P2 - EP / BALSAS-MA

Correção do Estudo Preliminar de BALSAS - MA.

Em atendimento ao Contrato 2014.8593.0002 de 09/01/2014, firmado entre a SAC - Secretaria de Aviação Civil e o Consórcio Progen Planway solicitamos a análise e correção dos itens abaixo referentes ao Estudo Preliminar do Aeroporto a ser implantado no Novo Sítio de BALSAS - MA.

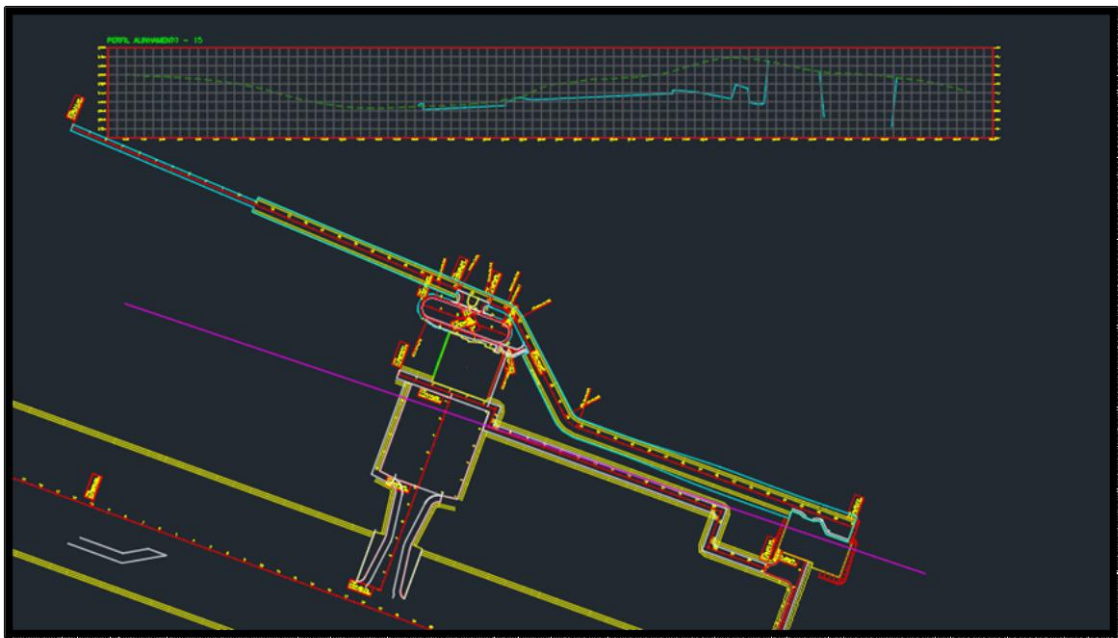
- Foram feitas simulações no Civil 3D (P2\_BALSAS\_ARQC3D), em relação à geometria vertical, notadamente PPD, taxiway e RESAs. Com as mudanças propostas, verificou-se uma redução de aproximadamente 50% nos volumes de corte e de aterro:

Foi alterado o grade da PPD, que resultou, também, em menor declividade final (0,896%), ainda que desprezível. Entendemos ser possível uma redução ainda maior nos volumes de terraplenagem, considerando que a região de implantação da SCI está em região com grande volume de corte, e a elevação da cota de implantação pode reduzir o volume a ser cortado. Outra opção é rever o leiaute do pátio. Reserva-se uma área para expansão futura, com espaço vazio entre os pátios, demandando assim maior terraplenagem e pavimentação para via de emergência e acesso viário.

Pode-se deslocar a SCI para aproxima-la do lado terra, e reservar a área do outro lado do pátio para eventual expansão, ou até prever a expansão do pátio para ambos os lados, também aproximando a SCI, desde que atendidos os tempos de resposta em caso de emergência previstos em norma. Além disso, questionamos se o local da SCI é adequado, em função de aparentemente a visão para o lado terra e pátio ficar prejudicada em função da topografia existente. Abaixo, segue imagem com o perfil traçado comparando o primitivo e a superfície de projeto lado ar (a linha magenta é a seção representada no perfil), onde se nota que a SCI foi locada onde existe um morrote, que demanda muito volume de corte:

Enviamos o arquivo de modelagem editado anexo a esta Ordem de Serviço, com as sugestões para a PPD. Dado que a terraplenagem corresponde a 22% do total do orçamento, **a projetista deverá avaliar as mudanças propostas, com vistas à redução dos volumes, adotando-as ou apresentando solução alternativa que reduza os volumes.**

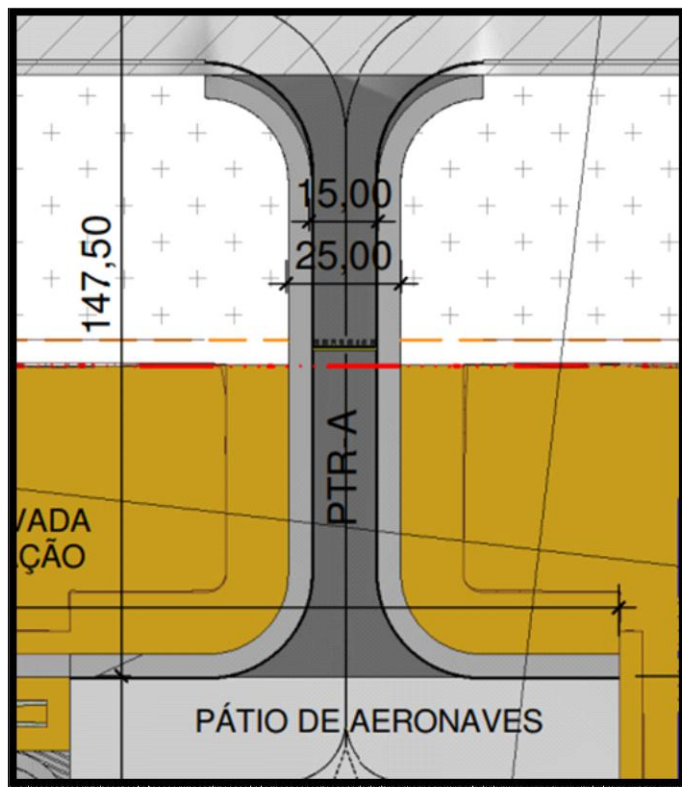
2. Segundo a demanda da SAC para o horizonte de 2035 (Nota Técnica 39/DPROFAA/DPE/SEAP/SAC-PR Tabela 6), o dimensionamento de posições no pátio deve prever 4 posições (2 posições 2C e 2 posições 3C) para aeroportos com previsão de até 100 pax/hora-pico em posição *nose-in*. Ressalta-se que, à época da Nota Técnica, a aeronave de projeto Airbus A319 era classificada como 3C. Para o Estudo Preliminar, verifica-se que foram adotadas apenas 2 posições. **Corrigir, adotando a premissa da SAC, transcrita abaixo:**

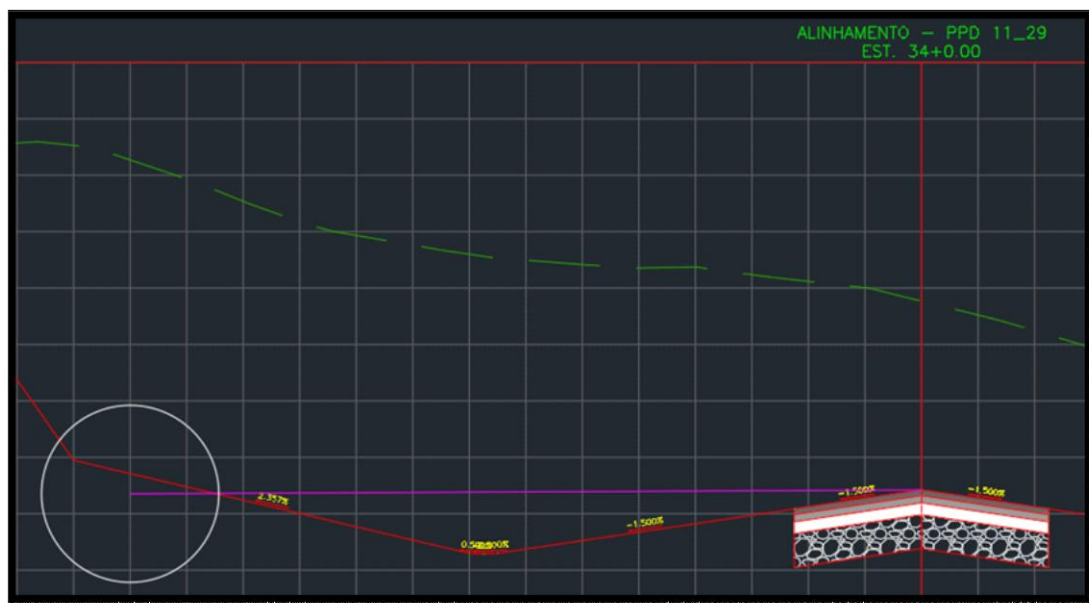
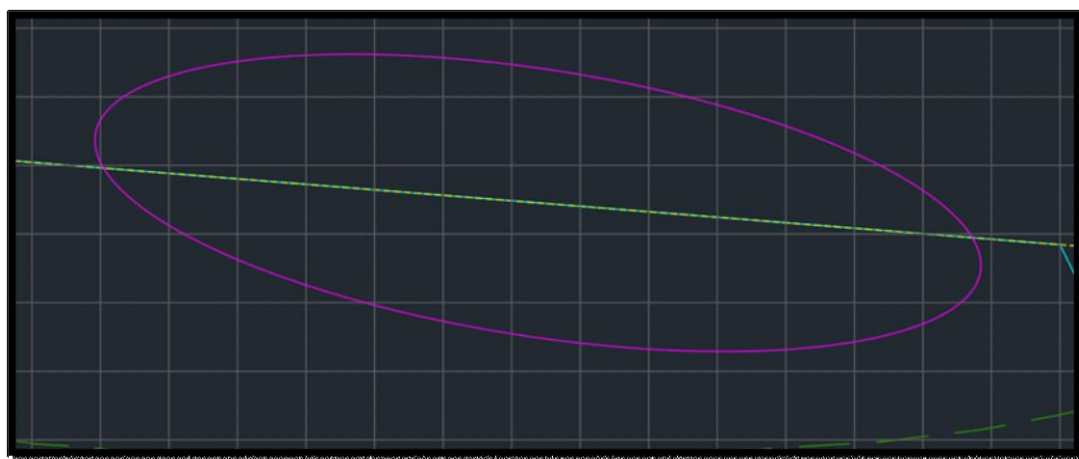
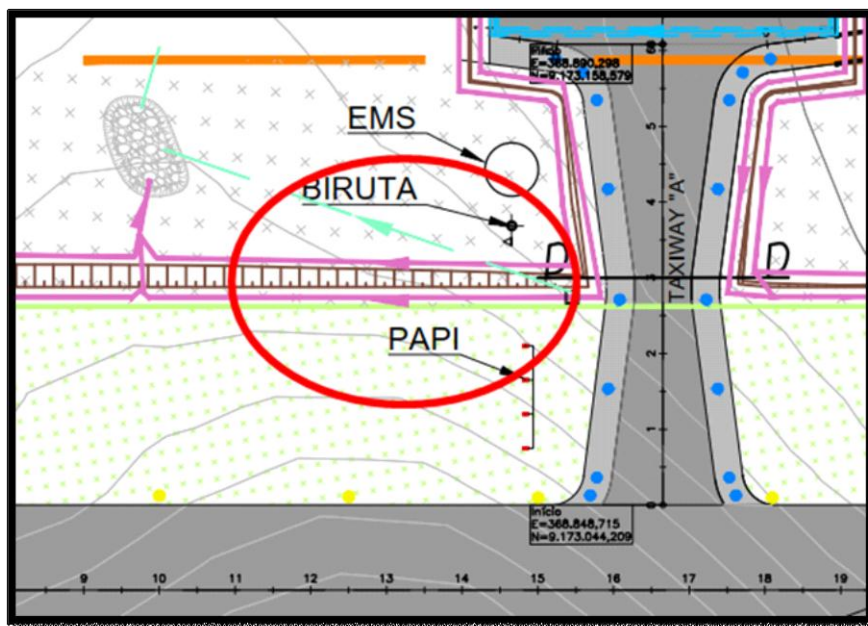
4. Verificar o projeto de terraplenagem, pois pelas seções verifica-se que ao final da faixa de pista na lateral da PPD, alguns trechos do terreno final ultrapassam a superfície de transição lateral, vide

exemplo, considerando que a situação ocorre em outras seções com corte além da faixa de pista:

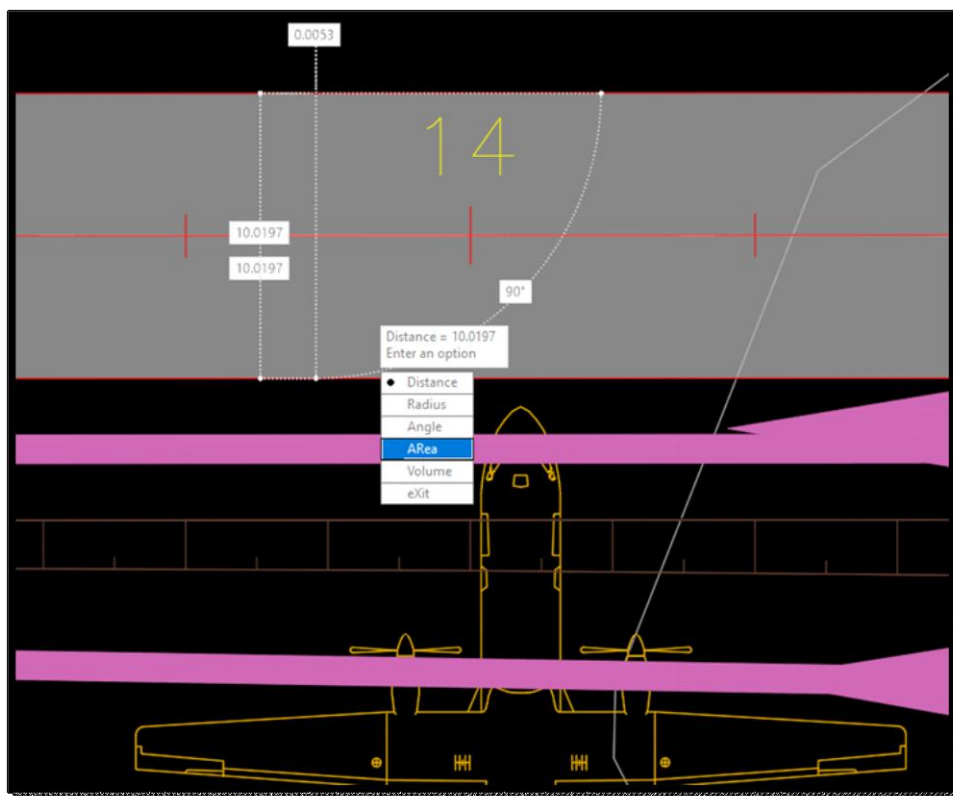
conforme figura abaixo. A concessionária responsável pelo fornecimento de energia elétrica é a efetuados pela Companhia Energética do Maranhão – CEMAR.
21. No item 3.5.5 do relatório não é informada a categoria proposta para a SCI a implantar. Incluir.
22. Item 3.5.6.5 - não foi encontrada a localização do farol rotativo na prancha indicada. Verificar e incluir, se for o caso.
23. Item 3.5.6.8 - não foi locado o sítio secundário da EMS. Incluir.
24. Item 3.5.7 - entendemos que as vias de ligação à SCI são de implantação futura. Em caso positivo, inserir parágrafo alertando para (vide item 29). O mesmo ocorre para o trecho de acesso viário, do TPS até a SCI (estacionamento inclusive).

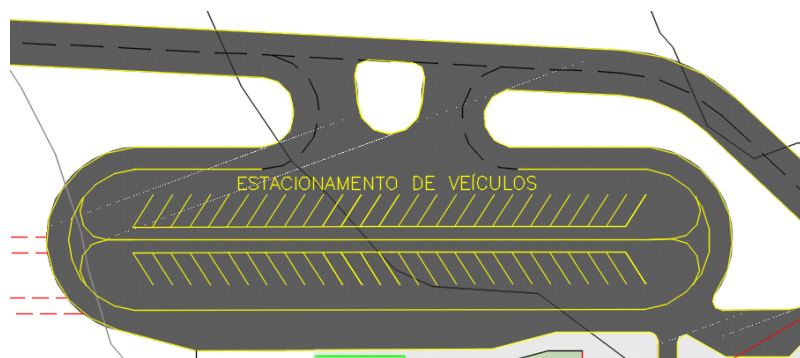
28. Inserir parágrafo no item 4 informando que foram orçadas as edificações futuras para fins referenciais, bem como a infraestrutura necessária, caso esta tenha sido incluída na planilha (acesso viário, vias de emergência, elétrica, etc).  
29. Qual o prazo estimado de obras?  
30. Revisar os valores constantes da coluna PREÇO TOTAL R\$ do Orçamento, pois foram encontrados muitos valores que não correspondem ao resultado da multiplicação entre o quantitativo e o preço unitário com BDI, vide exemplo abaixo, lembrando que **as ocorrências não se limitam a essas duas, mas se repetem em diversos serviços**:

Figura 7: Localização do Poste de Entrada de Energia Elétrica

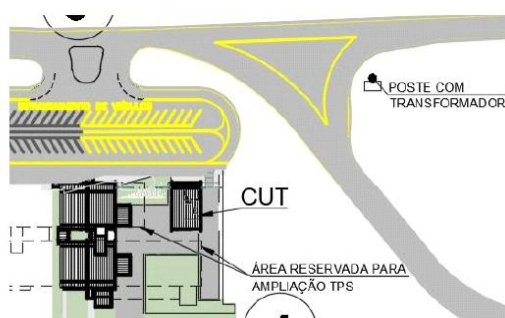
53. No item 3.5.4.1, página 31 do relatório, atualizar a figura 7, identificando além do poste com transformador, a edificação KF citada.

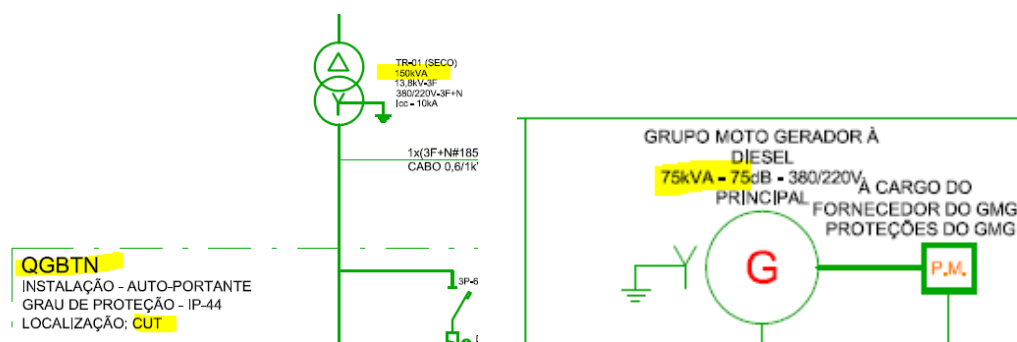
65. No item 3.6.2.3, página 47 do relatório, cita-se um transformador de 500 kVA e um grupo gerador de 150 kVA na KF CUT. Entretanto, se o TPS é o modelo MA, os equipamentos em projeto diferem dos apresentados, conforme diagrama.
